Avis délibéré

**sur le projet de construction du télésiège de La Brune sur la
commune d'Abriès-Ristolas dans le département des Hautes-
Alpes**

**N° MRAe
2021APPACA49/2935**

Figure 5: Effet visuel du projet - source : étude d'impact

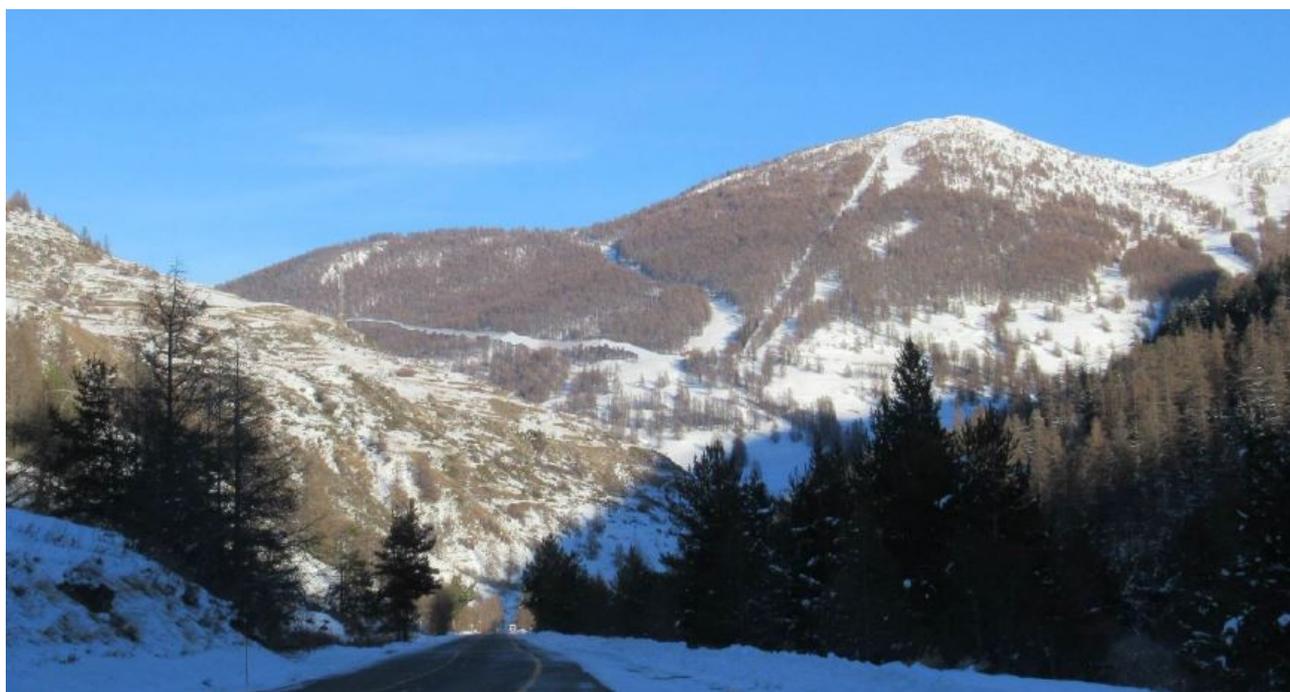
En revanche, la ligne du téléski et certains pylônes resteront visibles depuis plusieurs points d'observation, l'impact étant qualifié de marqué dans le dossier.

Globalement, l'insertion paysagère apparaît convenablement prise en compte dans le cadre du projet.
